改善内容

基準不適合発生箇所

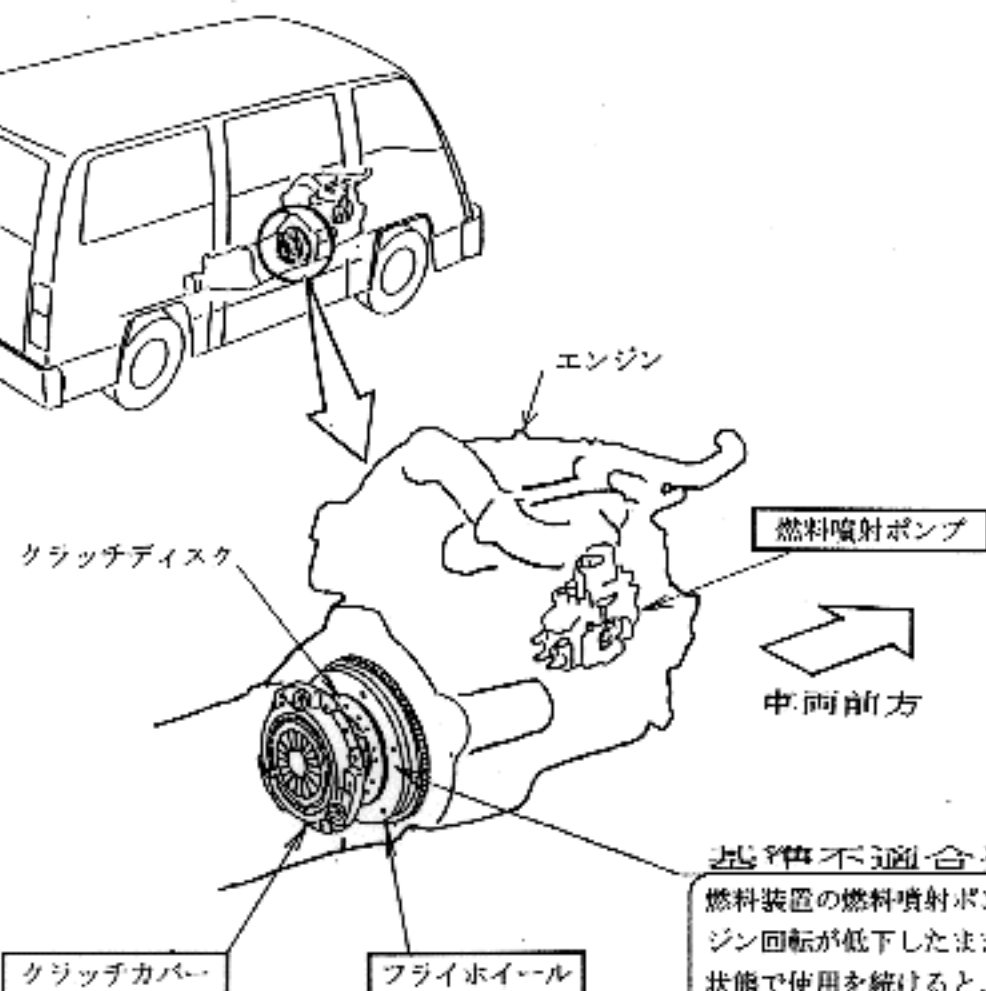
燃料装置の燃料噴射ポンプの性能が不適切なため、エンジン回転が低下したままとなることがあり、このままの状態で使用を続けると、最悪の場合、フライホイールまたはクラッチカバーが破損して走行不能に至るおそれがある。

全車両、燃料噴射ポンプを対策品と交換するとともに当該
フライホイールを良品と交換する。また、車台番号を確認
し、該当する車両は当該クラッチカバーを良品と交換する。

通称名	クラッチカバーを交換する 車台番号範囲
トラバ ン	VWE24-006463～VWE24-006988
	VWGE24-014465～VWGE24-016263
	CWGE24-406797～CWGE24-406211
	DWGE24-050118～DWGE24-050197
フ ィ ー	VWE24-805336～VWE24-805442
	VWGE24-805757～VWGE24-805944
	CWGE24-805059～CWGE24-805088
	DWGE24-805012～DWGE24-805017

識別：黄色のペンキをモデルナンバープレート横に塗布する。
